**Société de développement du Cap-Breton  
 Bassin de résidus de Victoria Junction  
 Examen des constatations sur la  
 sécurité des barrages**

**ADI Limited  
 Rapport : L1573-048.1**

**Date : Janvier 2010**

Dep. Title:  
**PROFILE THROUGH  
 MONITORING WELLS  
 & MAN HOLES**

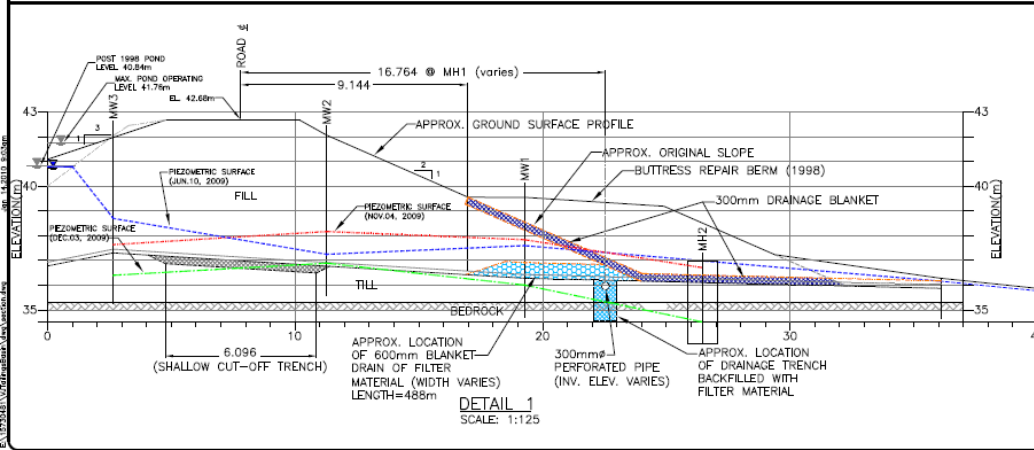
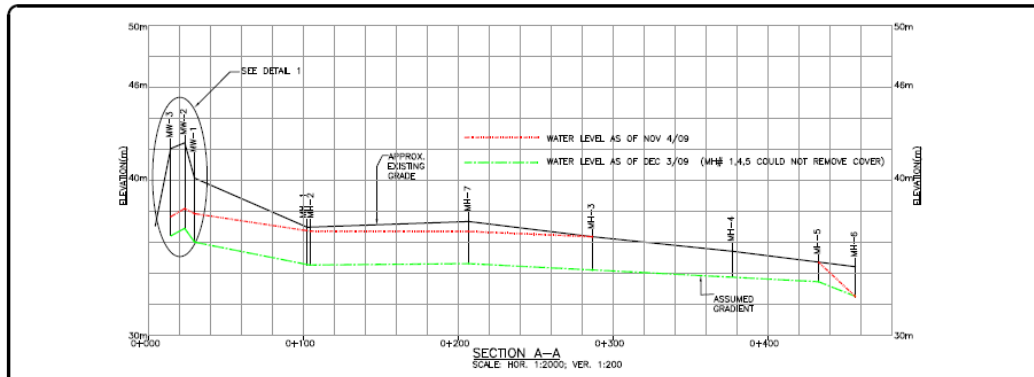
Comme l'indique le tableau 4-1, les niveaux d'eau dans les puits de surveillance ont chuté, passant de 1,2 à 1,8 mètre, depuis le déblocage du réseau de canalisations et de regards en novembre 2009. De plus, de manière générale, les niveaux d'eau dans les regards ont baissé de plus de 2 mètres.

Avant l'enlèvement de la conduite d'évacuation bloquée, les niveaux d'eau mesurés pour le tapis de drainage du puits de surveillance (PS1) étaient de 37,9 mètres. Le niveau d'eau dans le R2, immédiatement en aval du tapis de drainage, était de 36,7 mètres.

Après l'enlèvement de la conduite, le niveau d'eau dans le PS1 a baissé de 1,9 mètre pour atteindre 36 mètres. Le niveau dans le R2 a diminué de 2,2 mètres pour atteindre 34,5 mètres. Ces niveaux sont conformes à l'intention du concept fournie par GeoCon dans son rapport de 1983. De plus, les niveaux correspondent aux surfaces de la nappe présumées pour les analyses de stabilité effectuées en 1998, 2003 et 2008.

Comme nous l'avons mentionné dans d'autres sections du rapport, le rendement satisfaisant du tapis de drainage reste à confirmer. Cela peut être fait de différentes façons :

- inspection vidéo de la conduite de drainage perforée (300 mm) dans la tranchée de collecte;
- installation de piézomètres pneumatiques à fil vibrant supplémentaires dans la structure du barrage;
- installation de piézomètres à tube en aval du barrage;
- inspections annuelles du système de drainage.
